**BUND Regionalverband  
Elbe-Heide**

Lüneburg, den 20.12.2024

## **Stellungnahme zum Entwurfs des Bebauungsplanes Nr. 177 „Theodor-Heuss-Straße / Haferkamp“ und des Entwurfs der 84. Änderung des Flächennutzungsplanes gemäß § 3 Abs. 2 des Baugesetzbuches (BauGB)**

1. Alternativstandort Hanseviertel Ost III

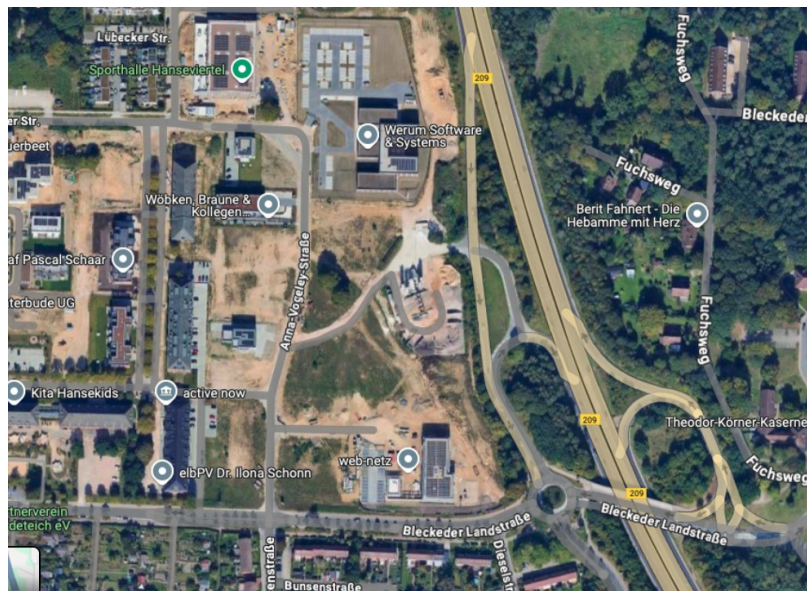
Warum wird entgegen allen Anforderungen diese Planung weiter betrieben? Es gibt zu prüfende Alternativflächen:

- Lüneburger Straße (siehe Stellungnahme des BUND vom 14.04.2022)
- Manzke verläßt seinem Standort an der Umgehungsstraße im Hanseviertel

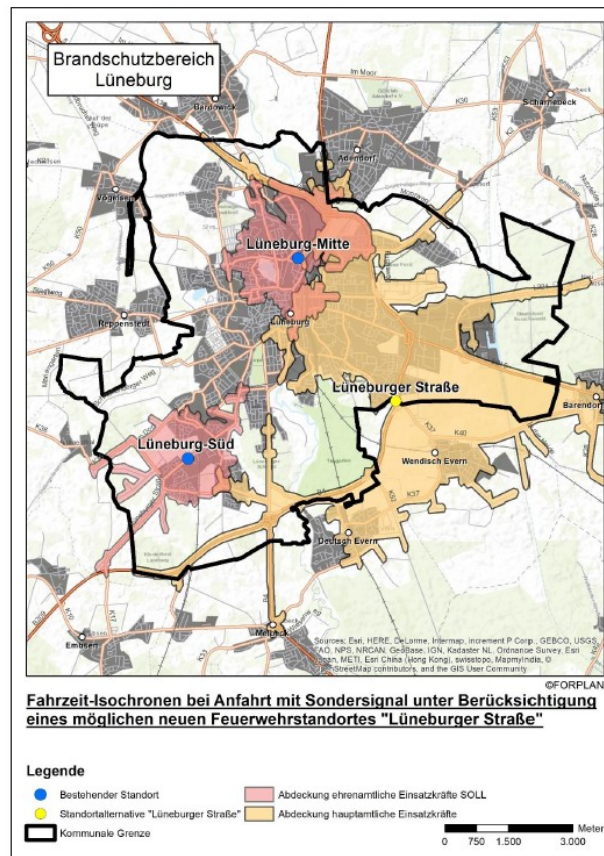
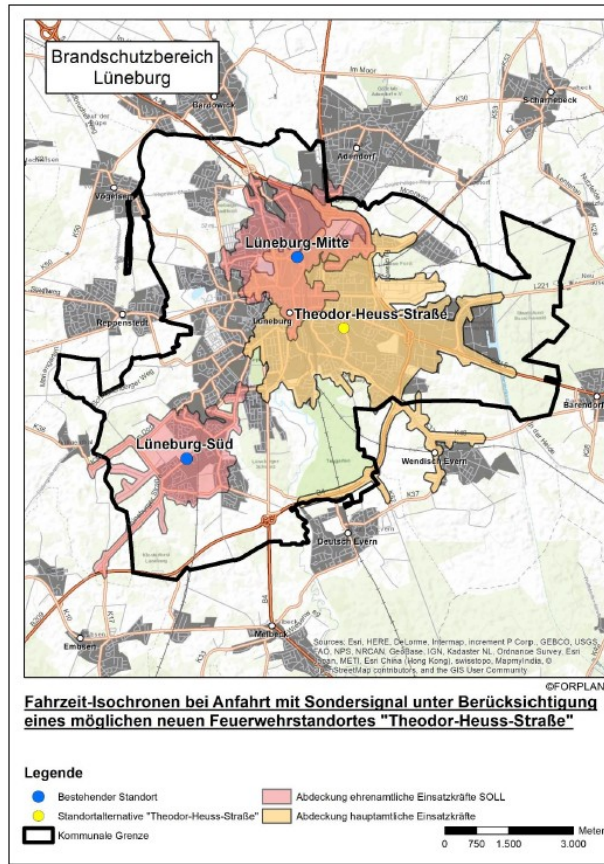
Aus den vorliegenden Unterlagen (siehe Grafiken im Anhang) erkennen wir eine ähnlich gute Zielerreichung am Standort Lüneburger Straße. Außerdem erscheint uns die höhere Wertigkeit im Hinblick auf die Erreichbarkeit von Hauptstraßen/A 39, Gewerbegebietserweiterung Bilmer Berg und Nachbargemeinden für den Standort Lüneburger Straße gegeben. Des Weiteren sehen wir wertende Aussagen wie z.B. bei der Abwägung der einzelnen Standorte als nicht zielführend, da uns die Umrechnung von kardinalen in ordinale Zahlen problematisch erscheint. Minimale Unterschiede vom Zielerreichungsgrad von 0,1% können so zu einer Einstufung von 1 und 2 führen, mithin zu einer Verdoppelung des Wertes. Wenn dann noch, wie hier geschehen, mit den ordinalen Zahlen, die ja hier nichts anderes darstellen als eine Rangfolge, weiter gerechnet wird, kommt es zu einer starken Überbewertung von Standorten mit höherem Rangplatz.

Durch eine Aussage, wie „Die Erreichbarkeit der Gebietskörperschaft wird in 5 der 6 Punkte repräsentiert und entspricht daher 83,3% der Gesamtbewertung. 16,7% der Gesamtbewertung (1 von 6 Kriterien) werden durch die Einsatzkräfteverfügbarkeit widerspiegelt.“<sup>2</sup> entsteht der Eindruck als sei die Einsatzkräfteverfügbarkeit geringer gewichtet worden als die übrigen Kriterien. Dies ist jedoch nicht der Fall. Zumal durch die Aussage „Dies ist insofern realistisch, da bei einem Neubau der Wache auch Wohnungen für Einsatzkräfte gebaut werden können, welche die Einsatzkräfteverfügbarkeit in ihrer Bedeutung abschwächt. Zusätzlich soll der neue Standort in erster Linie hauptamtlich sein.“<sup>3</sup> der gleichrangigen Gewichtung vom Gutachter selbst widersprochen wird. Eine weniger stark verfremdende Berechnungsmethode wäre die Addition von Zielerreichungsgraden. Macht man dies ohne Berücksichtigung der Einsatzkräfteerreichbarkeit (s.o.), ergibt sich zwischen den Standorten Theodor-Heuss-Str. und Lüneburger Str. ein minimaler **Unterschied von 1,16 Prozent**.

Wir regen an als Alternativstandort die Fläche Lüneburger Straße mit zu prüfen. Dieser Standort wird von uns als nachhaltiger in Bezug auf Umweltbelange und als zukunftsfähiger in Hinblick auf eine weitere Stadtentwicklung. Die dort vorhandene Ackeraufforstung ist so jung, dass sie noch nicht als Wald anzusehen ist. Aus stadtplanerischer Sicht ist die Aufforstung dort fragwürdig, und zur Naherholung aufgrund der Nähe zur Stadtumgehungsstraße wenig geeignet. Als Ersatzaufforstung können wir uns die Anrechnung der Aufforstungsfläche im Forst Böhmsholz vorstellen. Der Standort Lüneburger Straße erscheint uns aufgrund absehbar geringerer
